Identifikátor	ytdk5s43
Kód kola	OVP MPP

Připomínkování Metropolitního plánu hl. m. Prahy

Druh subjektu		Orgán veřejné moci			
Jméno		Příjmení			
Titul před		Titul za		Datum narození	
Jméno/Název subjektu		Městská část Praha 10			
Jméno jednatele		Lucie Kučerová			
IČ	63941	ID datové schránky	irnb7wg		
Ulice	Vinohradská	Č. popisné/ č. evidenční	3218/169		
PSČ	10000	Obec	Praha 10		
Telefon	+420 267 093 429	Email	lucie.kuceroва@praha10.cz

2.47 Pěší propojení - u školy U Vršovického Nádraží - Grébovka

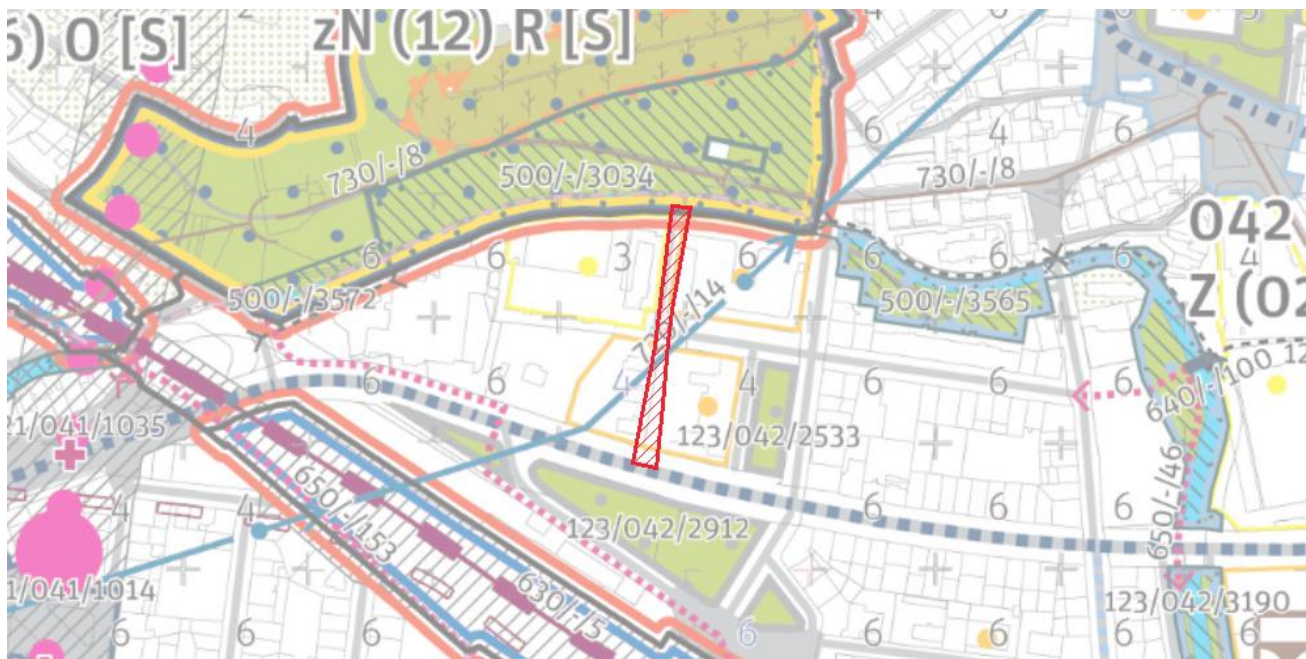
Text vyjádření: Požadujeme ve vymezené ploše zakreslit pěší propojení dvou bodů zajišťující prostupnost bloku.

Text zdůvodnění: Dle Generelu veřejných prostranství Prahy 10 je tímto blokem navržen prostup místního významu – smíšený. Celá plocha se nachází v majetku HMP nebo ve svěřené správě MČ. Toto propojení je trasované (vedení určeno osou). Potřebu tohoto propojení též prokázalo setkání s veřejností při přípravě Dílčího generelu Staré Vršovice a analytická část tohoto dokumentu, který bude dokončen koncem roku 2025.

2.47 Pěší propojení - u školy U Vršovického Nádraží - Grébovka - pokračování

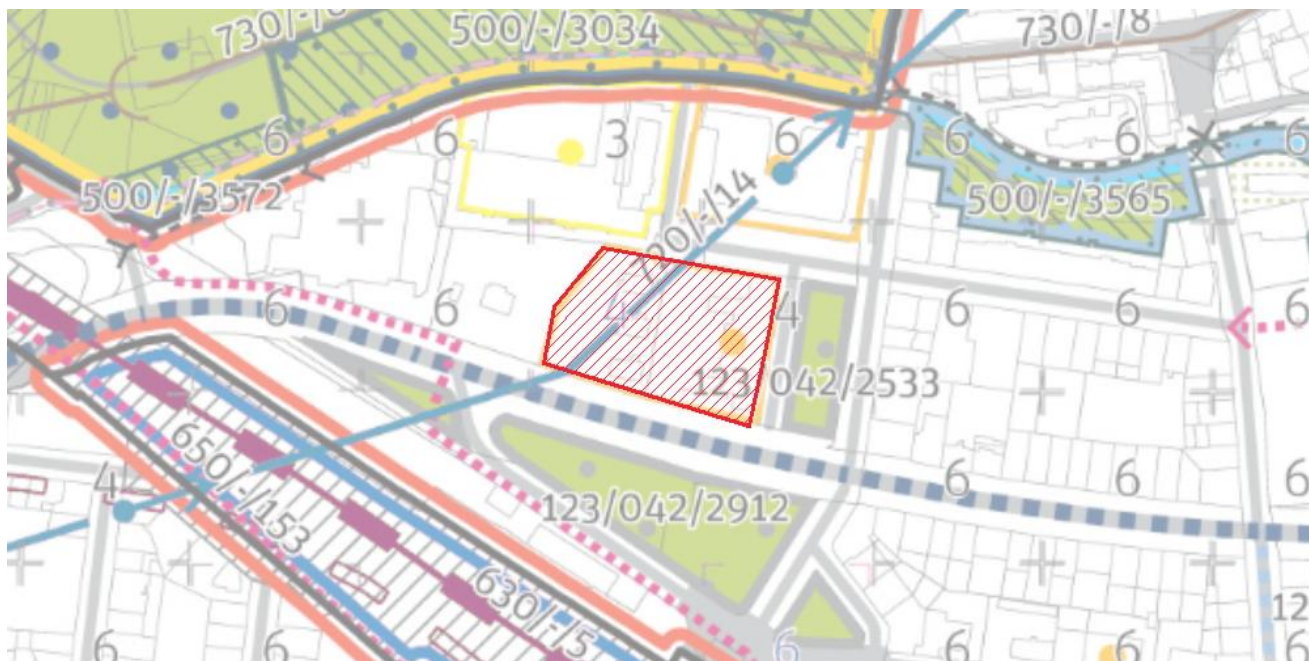
Text vyjádření:	Požadujeme v souvislosti s předešlou připomínkou požadující zavedení pěšího propojení rozdělit plochu občanské vybavenosti na dvě plochy značené plochou a bodem.
-----------------	---

2.49 Pěší propojení - vrch Bohdalec - Michle

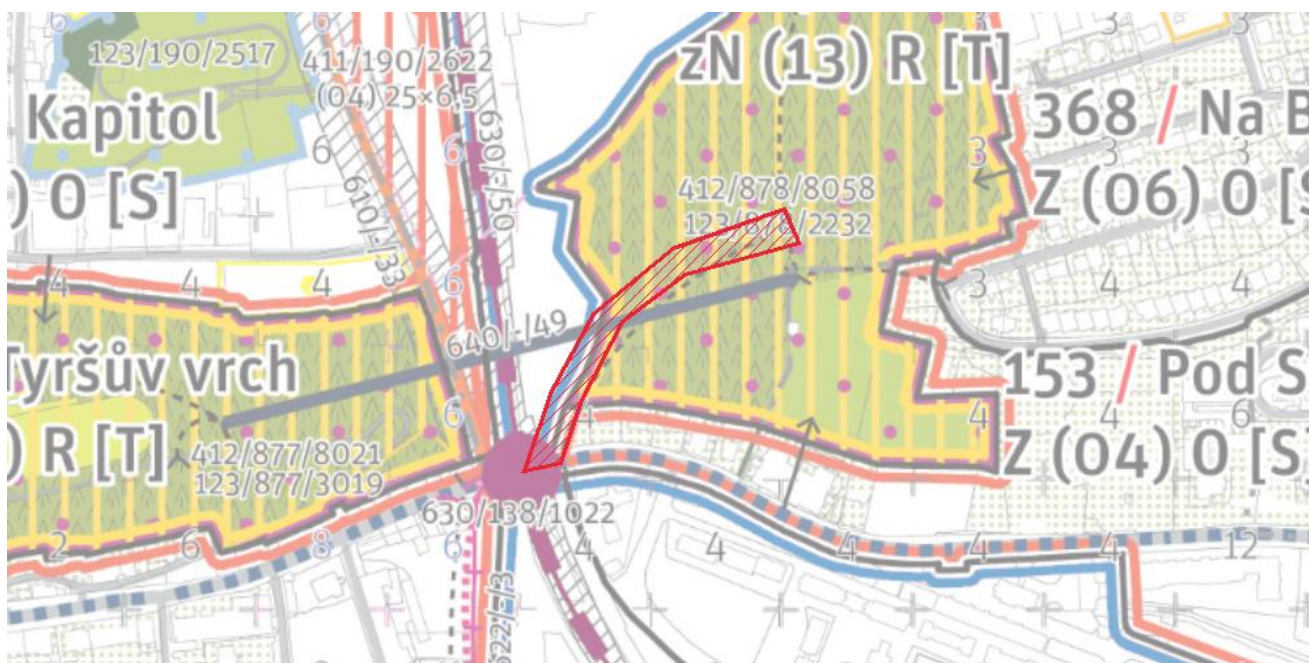
Text vyjádření: Pozitivně hodnotíme doplnění pěšího propojení.

2.50 Pěší propojení - 28. pluku - Kodaňská

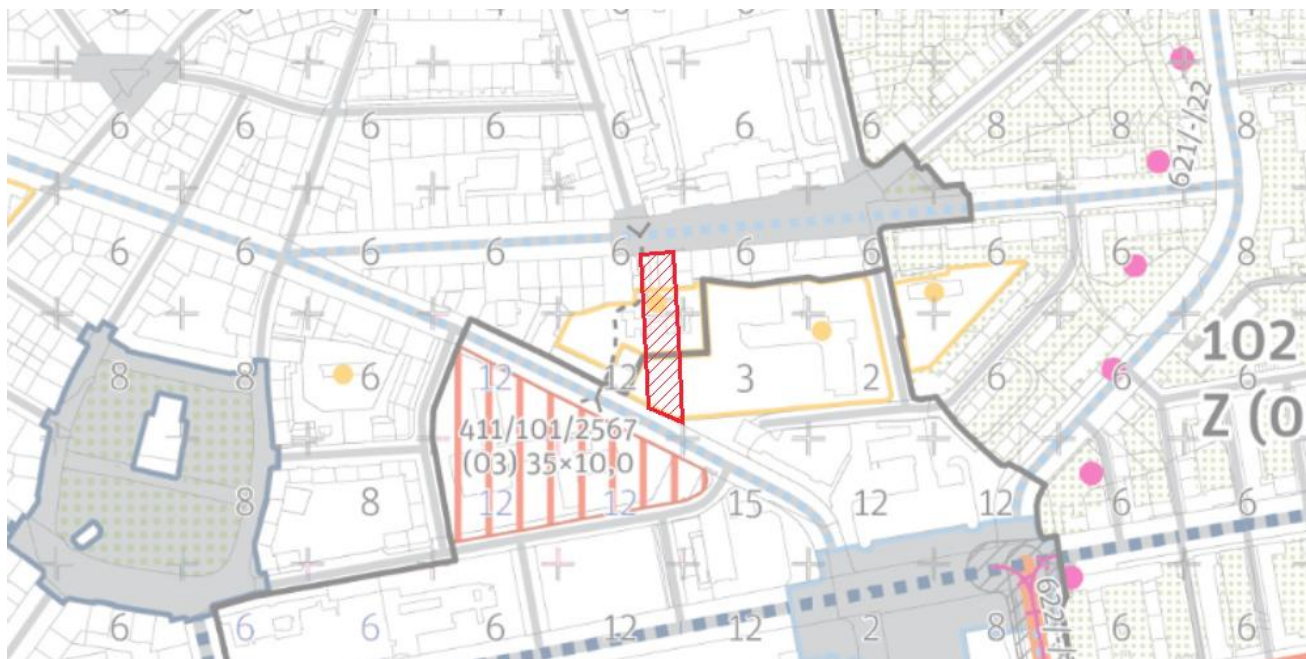
Text vyjádření: Pozitivně hodnotíme doplnění pěšího propojení, změnu vedení na základě odůvodnění akceptujeme.

2.51 Uliční propojení - pokračování Lopuchové

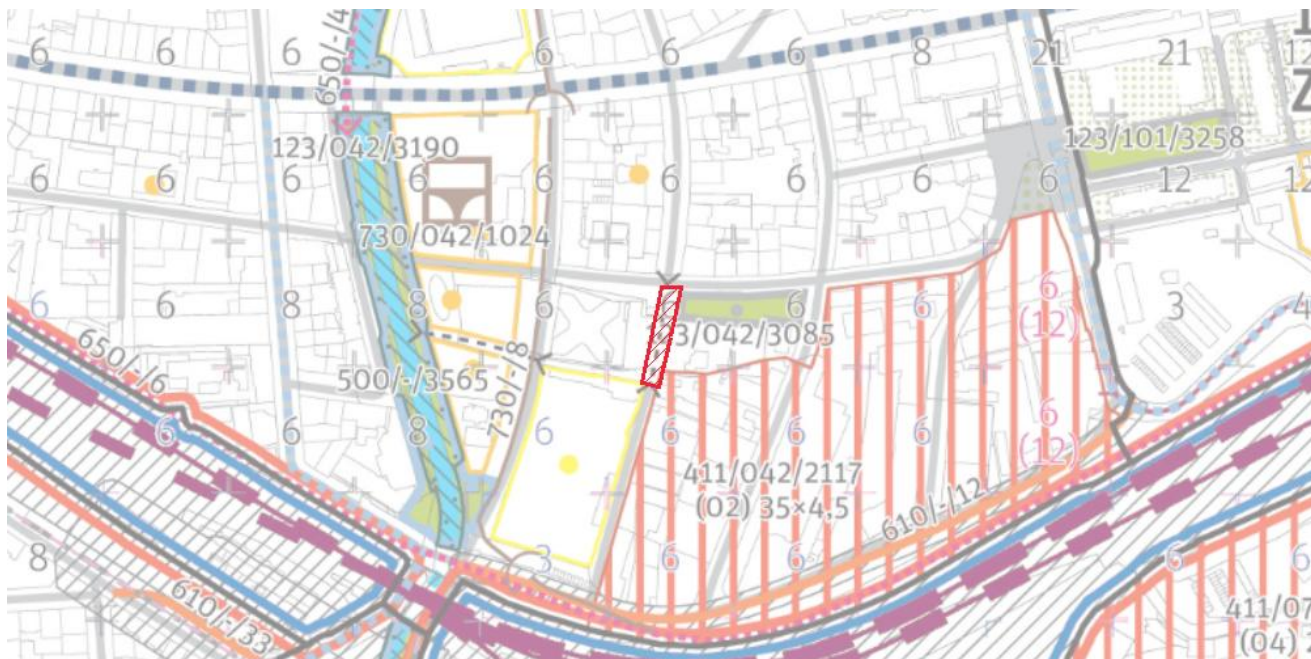
Text vyjádření: Pozitivně hodnotíme doplnění pěšího propojení.
